Bogotá D.C., febrero 18 de 2015

Asunto: **ADENDA No. 2** invitación a proponer No. 30000000109 para la ejecución de las obras requeridas para las mejoras locativas del edificio de la CCB, localizado en la carrera 9 No. 16 - 21 de la ciudad de Bogotá, D.C.

Con la presente adenda la Cámara de Comercio de Bogotá (CCB) se permite dar respuesta a las preguntas allegadas:

Se anexan fotos de referencia

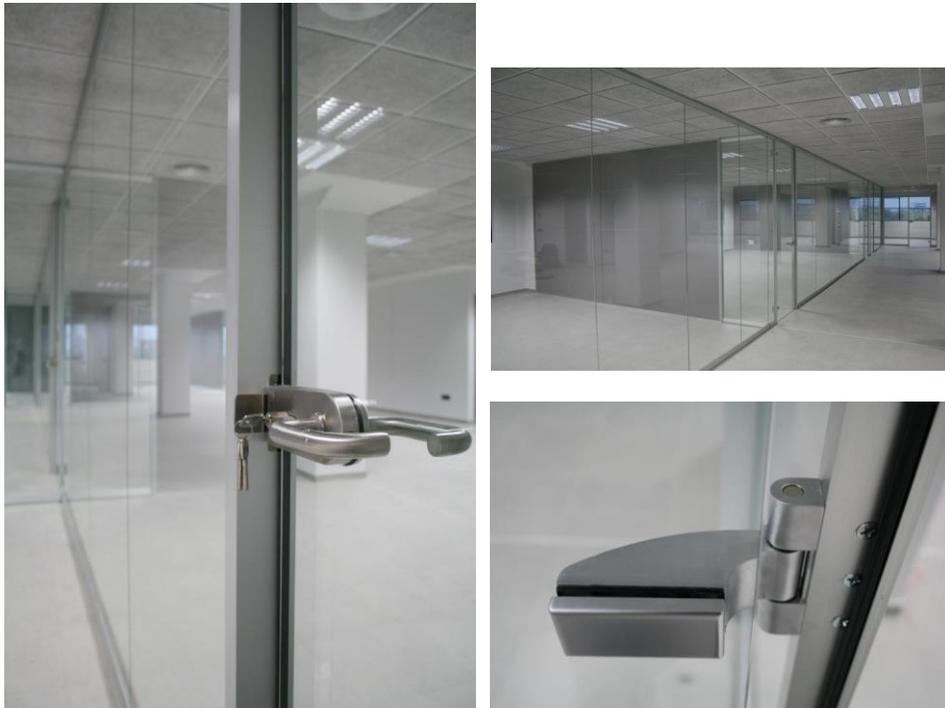
55. De acuerdo con lo detallado en el anexo 1. Especificaciones técnicas 6.1. División con perfilera vertical y horizontal en aluminio extruido y vidrio templado de 5 mm cristal claro instalado 6.2. División en vidrio templado de 8 mm cristal claro con herrajes y accesorios en

acero inoxidable instalado se solicitan planos de detalle y especificaciones, herrajes, perfilaría y altura de las divisiones.

Respuesta: El ítem 6.1 incluye suministro e instalación de Divisiones Piso Techo en Estructura de aluminio fijada al suelo y techo con diseño geométrico piramidal extruido, vidrio templado de 5 mm de espesor, incoloro, calidad cristal pulido y brillado. La forma de pago es por m2, incluye puertas en Marcos de aluminio para puertas batiente de acceso donde sea necesario. Altura varía entre 1.8 a 2.3 m. El ítem 6.2 incluye suministro e instalación de Divisiones Piso Techo en vidrio - cristal laminado de 8 mm, vidrios con los cantos pulidos. La forma de pago es por m2, incluye puertas y pivote. Altura varía entre 1.8 a 2.3 m. Herrajes y bisagras de junta holgada, tres bisagras de junta holgada de unión al sistema por cada marco de puerta con acabados de cromo níquel.
